SERVIZIO INFORMAZIONE

L'alloggiamento della pompa del liquido di raffreddamento è stato modificato

Motore: 1.8 TDCI

N. art.: 538 0256 10

Figura 2: Punti di fissaggio modificati della pompa del liquido di raffreddamento

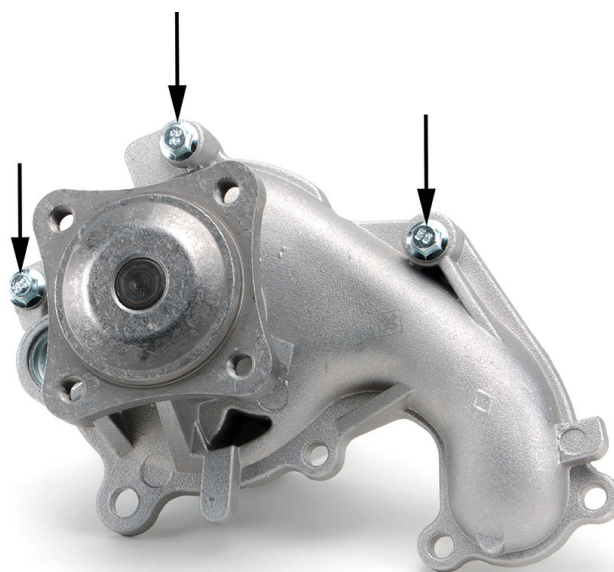
L'alloggiamento della pompa del liquido di raffreddamento 538 0256 10 è stato modificato.

A causa della maggiore resistenza del materiale, sui tre punti di fissaggio vengono utilizzate viti più lunghe.

Nei tre punti di fissaggio indicati, (figura 2) utilizzare solo le viti in dotazione (M6x37).
